COMUNE DI ALTINO

N. 27 del 25-08-2016

Oggetto: Istanza per la procedura di valutazione di impatto ambientale ai sensi dell'art. 23 del D. Lgs. 152/2006 e s.m.i. relativa al Progetto di sviluppo concessione "Colle Santo". Ditta CMI Energia S.p.a. - Roma. Provvedimenti.

Figura 1: Visione d'insieme del percorso delle opere proposte con evidenziati i Comuni di Bomba e Paglieta sedi delle zone di estrazione e trattamento. Sono inoltre sovrapposte alla cartografia topografica le informazioni relative al rischio PAI e PSDA.

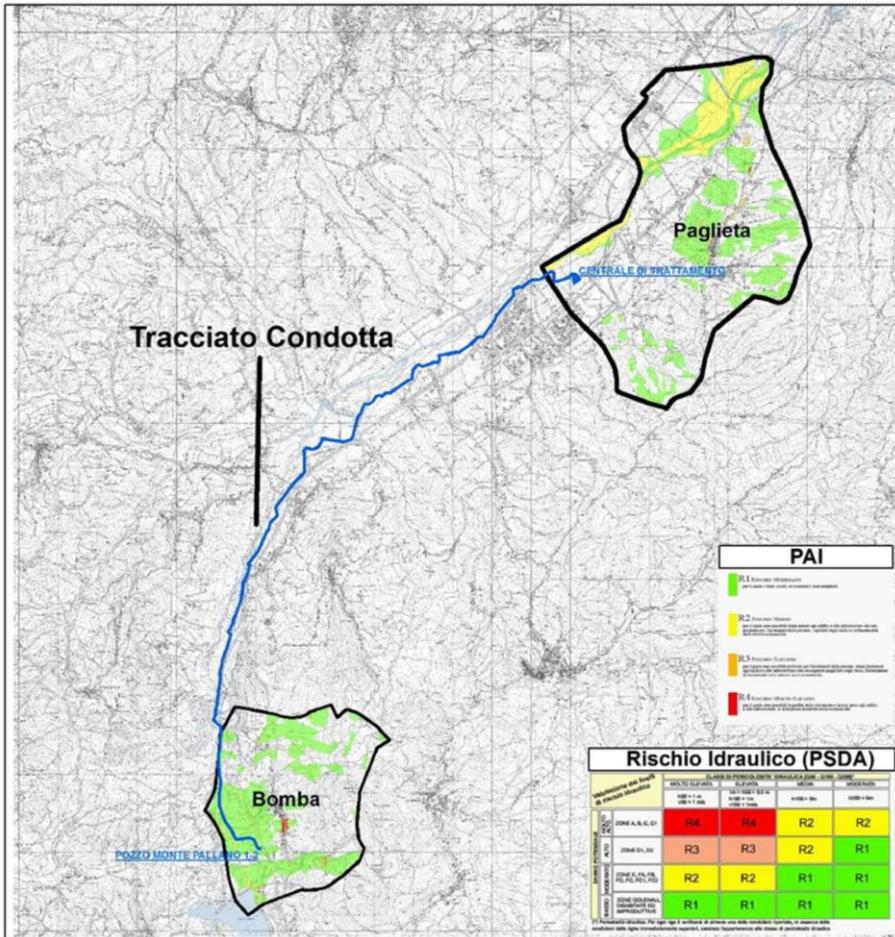
Vedi Figura 1 Allegato B: Visione d'insieme del percorso delle opere proposte con evidenziati i Comuni di Bomba e Paglieta sedi delle zone di estrazione e trattamento. Sono inoltre sovrapposte alla cartografia topografica le informazioni relative al rischio PAI e PSDA.

E' quindi possibile osservare come il tratto finale delle installazioni, ivi compresa la centrale di trattamento, arrivino all'interno del Comune di Paglieta dopo aver percorso un lungo tracciato (circa 21,00 km.) costeggiando la destra idrografica del Fiume Sangro ed attraversando numerose aree soggette ad importanti rischi, sia da esondazione che da frana (Figura 1).

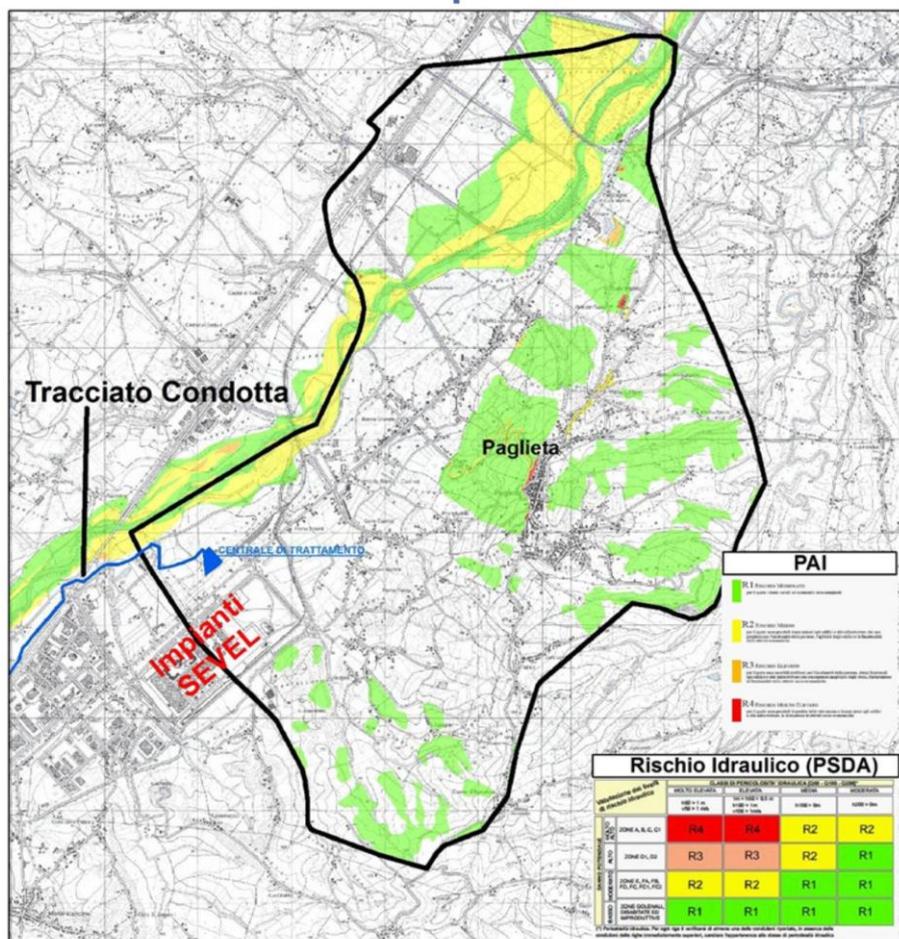
Nello specifico è possibile osservare come la porzione finale del tracciato e l'impianto siano pericolosamente ubicati a ridosso di aree a rischio esondazione R1 ed R2 e soggette a frequenti allagamenti in occasione di precipitazioni più importanti ma spesso frequenti. Come accaduto in tempi non troppo lontani (2013, 2015), tali allagamenti sono spesso arrivati fino agli stabilimenti della SEVEL ubicati a poche decine di metri dall'area proposta per la centrale di trattamento (Figura 2).

Vedi Figura 2 allegato B: *Visione d'insieme della porzione finale del percorso delle opere proposte in corrispondenza del Comune di Paglieta, sono state evidenziate la traccia della condotta, l'ubicazione della centrale di trattamento e la sede degli impianti SEVEL. Sono state inoltre sovrapposte alla cartografia topografica le informazioni relative al rischio PAI e PSDA.*
